廃棄物安全試験施設の 核燃料物質使用変更許可申請について

令和6年2月6日

国立研究開発法人日本原子力研究開発機構
原子力科学研究所 臨界ホット試験技術部

高度環境分析研究棟の 核燃料物質使用変更許可申請について

① No.5セルにおける取扱方法を変更

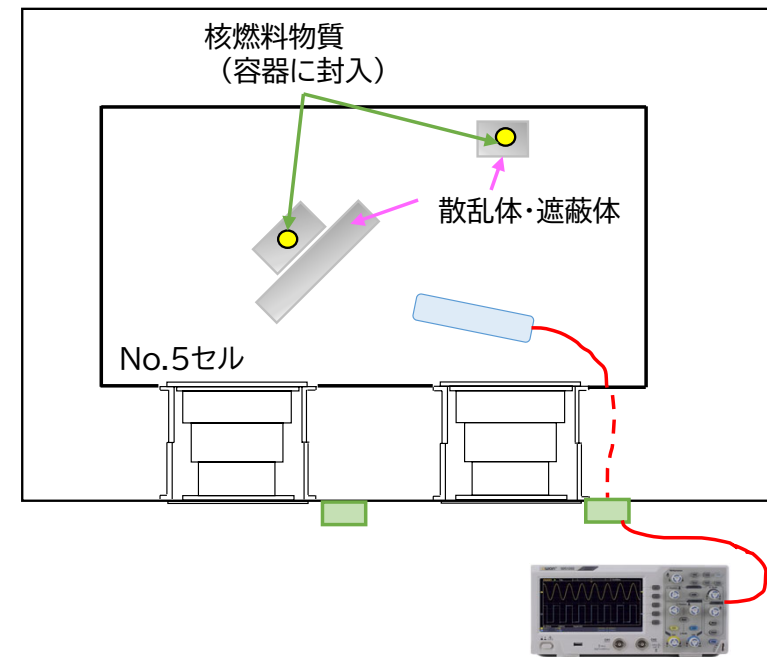
使用の目的「放射性廃棄物の処理処分の安全性に関する試験研究」として、福島第一原子力発電所由来の放射性廃棄物を含む放射性廃棄物の非破壊測定(核燃料と廃棄物の弁別等)に用いる「検出器等の特性試験」を取扱方法に追加する。

取扱方法の追加に伴う設備機器の追加はない。

本試験では、核燃料物質を容器に封入した状態で使用する。

② グローブボックスにおける取扱方法を追加

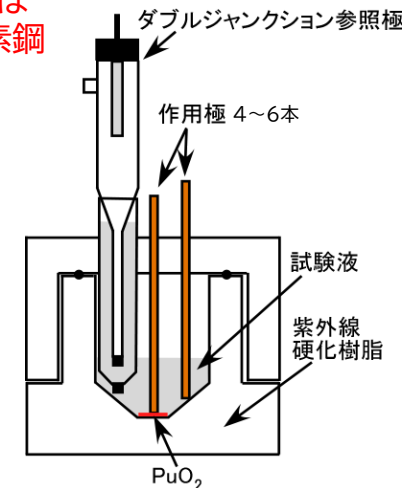
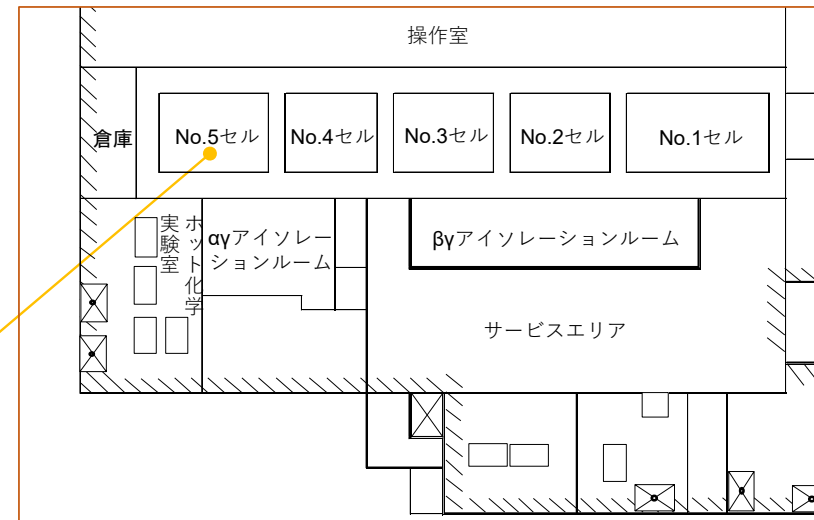
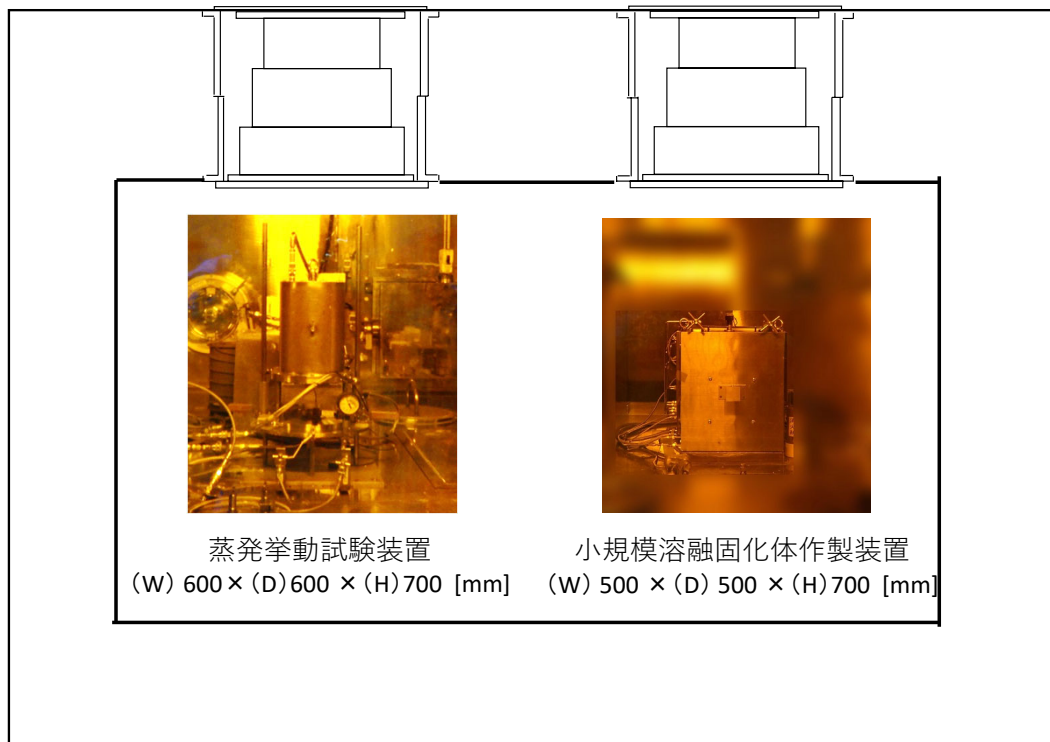
使用の目的「原子炉等の構造材の健全性に関する試験研究」として、各放射線の影響による腐食電位、分極抵抗等を測定・評価するため「電気化学試験」を使用の方法に追加する。

ステンレス鋼
又は
炭素鋼

カラムを人工海水で満たし、カラム内に固体又は粉末状のPu(最大0.2g)を添加することで腐食挙動を測定する。

- ・作用極の本数: 4~6本
- ・温度: 常温

①使用の場所（室）に試料保管室を追加

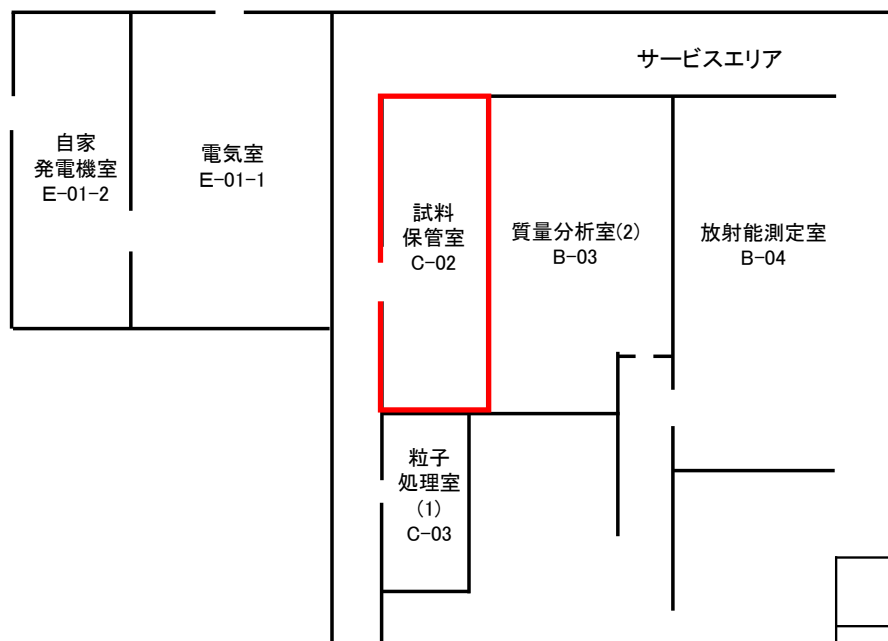
使用の場所(室)として、**試料保管室**を追加する。

極微量の核燃料物質を含む試料の形状観察・測定を行う。

試料保管室における核燃料物質の最大取扱数量は、以下のとおり。

③標準試料調製室における取扱数量を増量

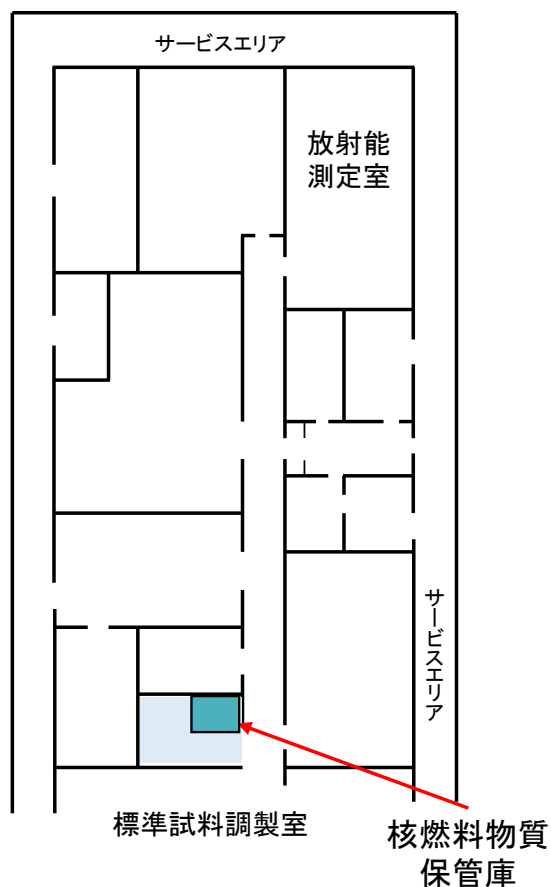
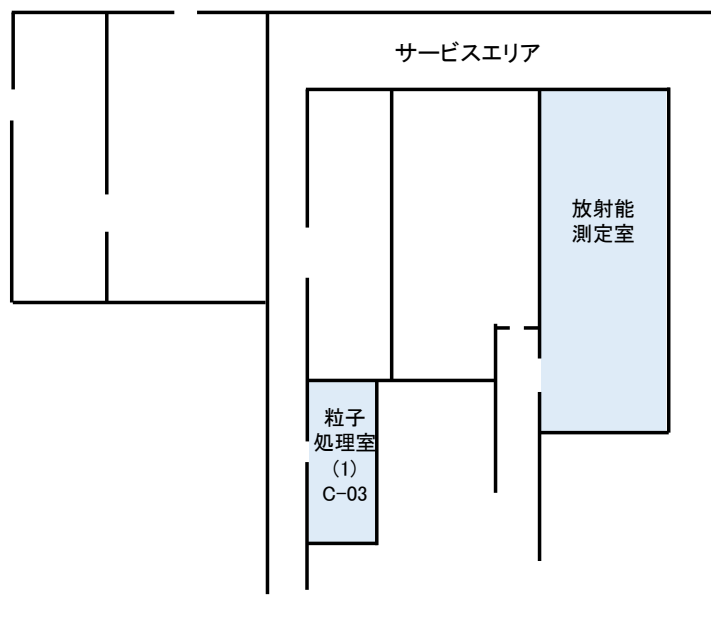
核燃料物質保管庫のある標準試料調製室で分取作業を実施できるようにするため、使用するプルトニウムの取扱数量を増量する。

プルトニウムの1回当たりの最大使用数量： $1 \times 10^{-6} \text{ g}$

プルトニウムの1回当たりの最大使用数量： $10 \times 10^{-6} \text{ g}$

※取扱量の変更に伴い、作業環境中の安全評価については評価の見直しを行った。閉じ込めの機能のうち「管理区域内の放射性物質濃度」の評価位置が、従前の評価位置であった放射能測定室から最も高い標準試料調製室に変更となる。

④放射能測定室及び粒子処理室(1)における取扱数量を減量

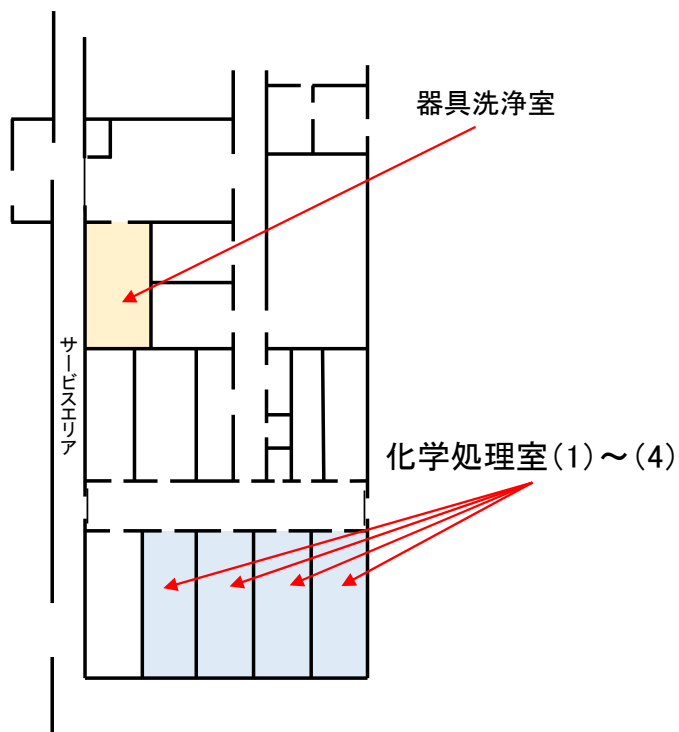
核燃料物質の使用実績及び今後の試験計画に伴い、
以下の使用の場所における劣化ウランの取扱数量の見直しを行う。

劣化ウランの1回当たりの最大使用数量： $1 \times 10^{-6} \text{ g}$

劣化ウランの1回当たりの最大使用数量： $1 \times 10^{-6} \text{ g}$

劣化ウランの1回当たりの最大使用数量： $0.4 \times 10^{-6} \text{ g}$

劣化ウランの1回当たりの最大使用数量： $0.3 \times 10^{-6} \text{ g}$

【適合性】 遮蔽 (2/3)

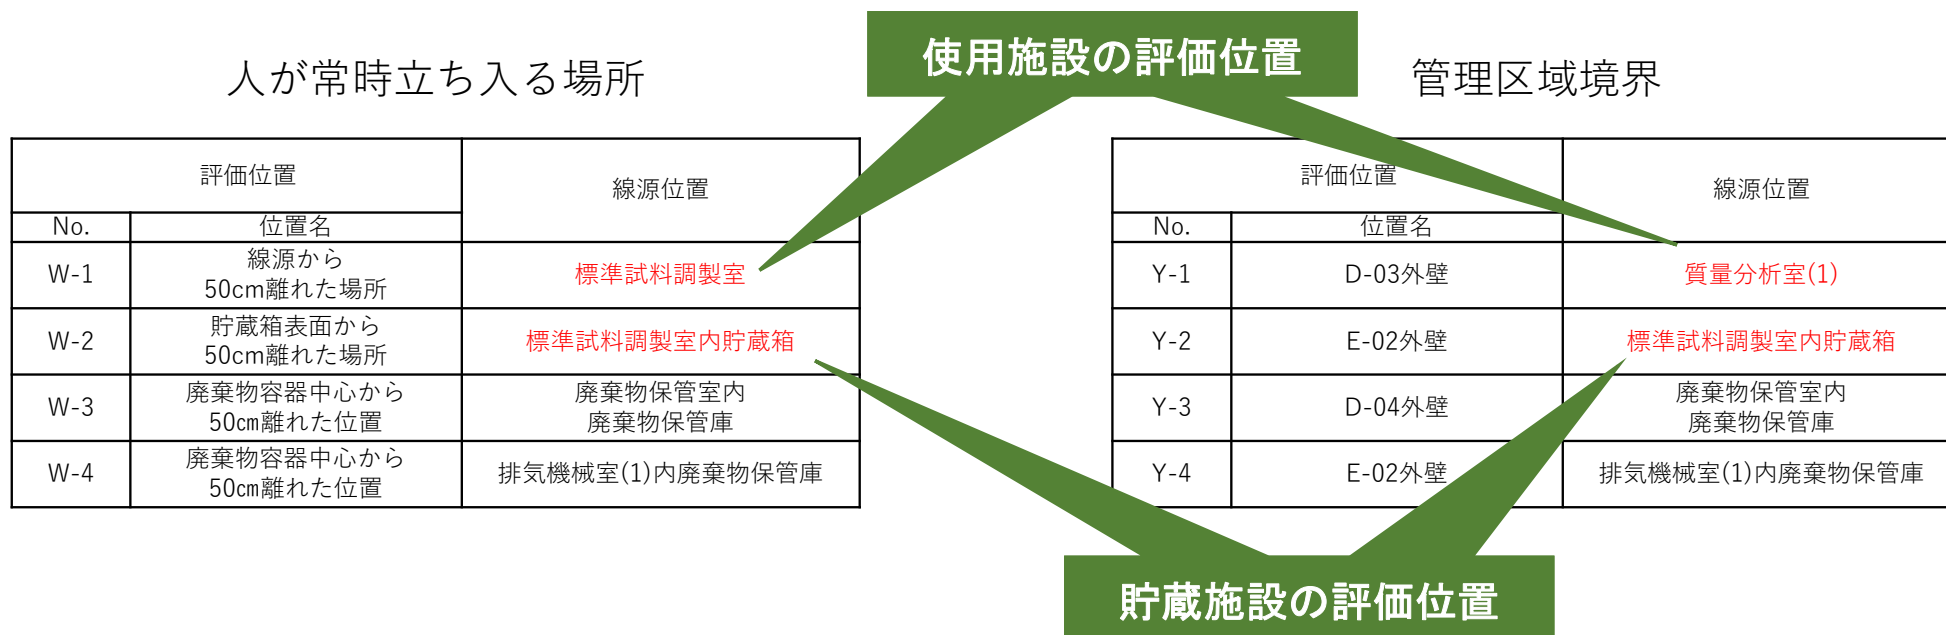
既許可の遮蔽計算では、人が常時立ち入る場所及び管理区域境界においては、本施設における**最大存在量の核燃料物質を保管廃棄**することを想定し、保管廃棄施設における**固体廃棄物の取扱作業を最大**として、実効線量の評価を実施していた。

今回、新たに**使用施設及び貯蔵施設**において、**最大取扱量及び最大収納量の全量**を評価対象として、人が常時立ち入る場所及び管理区域境界における**評価結果の明確化**を行った。

【適合性】 遮蔽 (3/3)

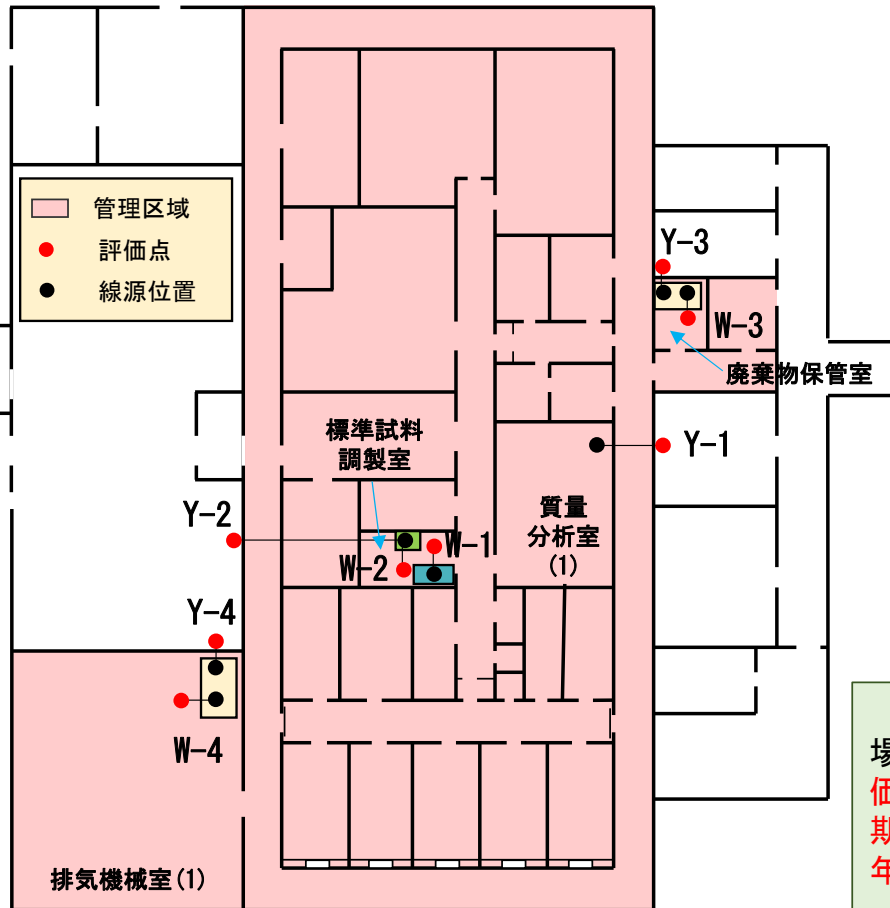
保管廃棄施設	人が常時立ち入る場所 (mSv/週)	管理区域境界 (mSv/3月)
廃棄物保管室	W-1 : 6.1×10^{-4}	Y-1 : 7.6×10^{-3}
排気機械室 (1)	W-2 : 6.1×10^{-4}	Y-2 : 7.6×10^{-3}

評価対象施設	人が常時立ち入る場所 (mSv/週)	管理区域境界 (mSv/3月)
使用施設	W-1 : 1.9×10^{-8}	Y-1 : 1.7×10^{-8}
貯蔵施設	W-2 : 1.8×10^{-7}	Y-2 : 8.2×10^{-9}
保管廃棄施設	W-3 : 1.8×10^{-7} (既許可W-1)	Y-3 : 2.3×10^{-6} (既許可Y-1)
	W-4 : 1.8×10^{-7} (既許可W-2)	Y-4 : 2.3×10^{-6} (既許可Y-2)

使用施設、貯蔵施設及び保管廃棄施設それぞれの評価点において、人が常時立ち入る場所における実効線量は、1mSv/週を超えない。また、人が常時立ち入る場所で最も評価結果が高くなる保管廃棄施設において1年間あたり 9.0×10^{-6} mSvとなり、4月1日を始期とする1年間の実効線量限度50mSvを越えることはない。また、平成13年4月1日以後5年ごとに区分した各期間の実効線量限度100mSvについても、超えることはない。
管理区域境界における外部放射線の線量限度である1.3mSv/3月についても、超えない。
